สัญญาจ้างก่อสร้าง
(ฉบับแก้ไขเพิ่มเติม ครั้งที่ ๑)

สัญญาเลขที่ ๙๔๓/๒๕๖๘

เรื่อง แก้ไขสัญญาจ้าง

เรื่อง การแก้ไขแบบรูปรายการงานก่อสร้าง

ก่อสร้างถนนคอนกรีตเสริมเหล็ก ลายบ้านหนองเป่ง หมู่ที่ 3 ตำบลตะกั่วป่า อำเภอหนองสูง จังหวัดขอนแก่น - ตำบลบ้านคู อำเภอนาโพธิ์ จังหวัดบุรีรัมย์

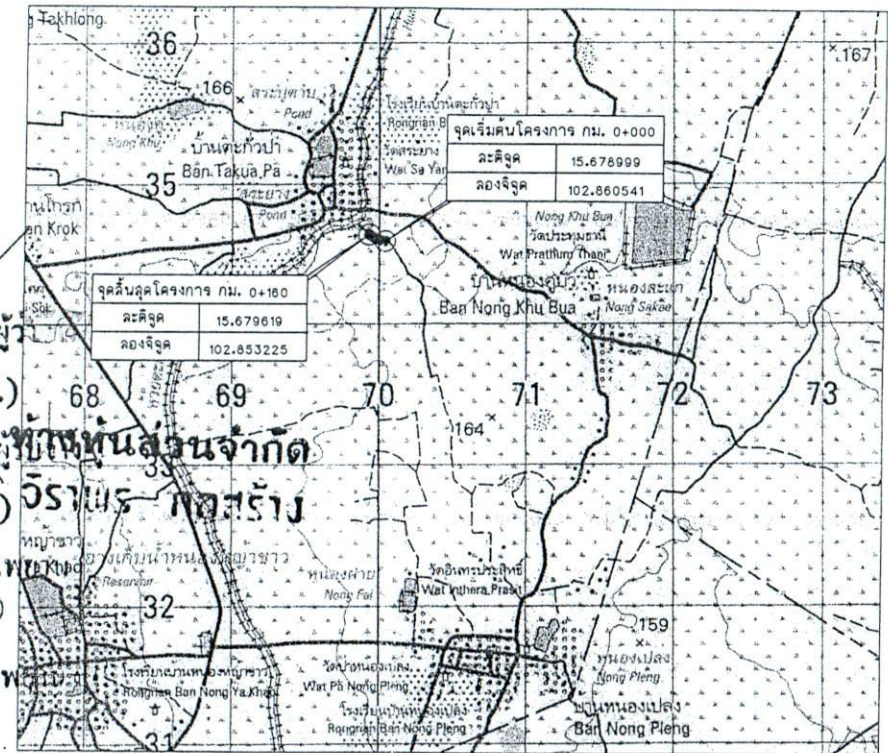
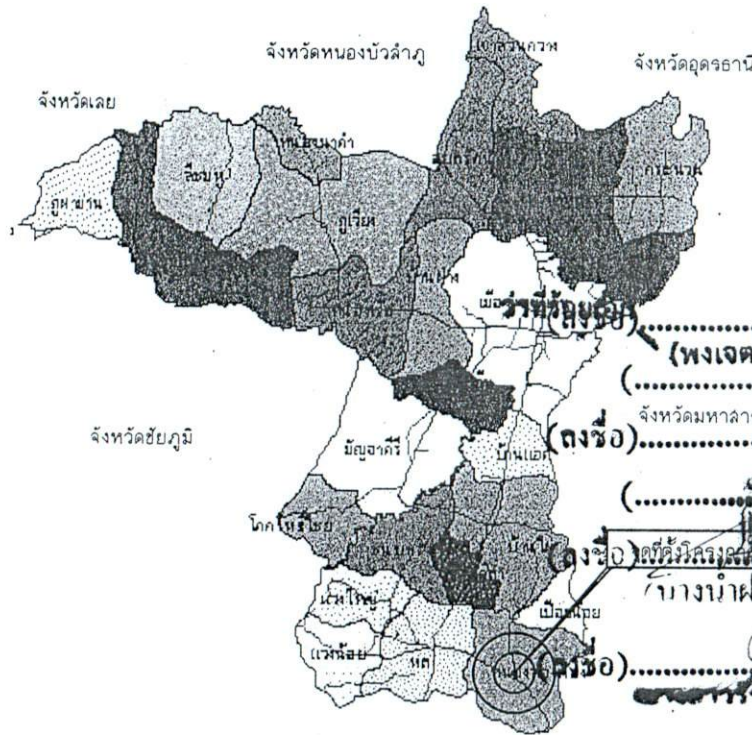
จุดเริ่มต้นโครงการ กม.๐+๐๐๐ พิกัด ละติจูด ๑๕.๖๕๓๓๓๙ องศา, ลองจิจูด ๑๐๒.๘๖๐๕๔๑ องศา จุดสิ้นสุดโครงการ กม ๐+๑๖๐ พิกัด ละติจูด ๑๕.๖๕๕๐๗๖ องศา, ลองจิจูด ๑๐๒.๘๖๐๕๒๕ องศา

จุดเริ่มต้นโครงการ กม.๐+๐๐๐ พิกัด ละติจูด ๑๕.๖๓๘๘๙๙ องศา, ลองจิจูด ๑๐๒.๘๖๐๕๔๑ องศา จุดสิ้นสุดโครงการ กม ๐+๑๖๐ พิกัด ละติจูด ๑๕.๖๓๙๖๑๙ องศา, ลองจิจูด ๑๐๒.๘๕๓๒๒๕ องศา (รายละเอียดตามประมาณการงานก่อสร้างและตามแบบแปลนที่องค์การบริหารส่วนจังหวัดขอนแก่นกำหนด)
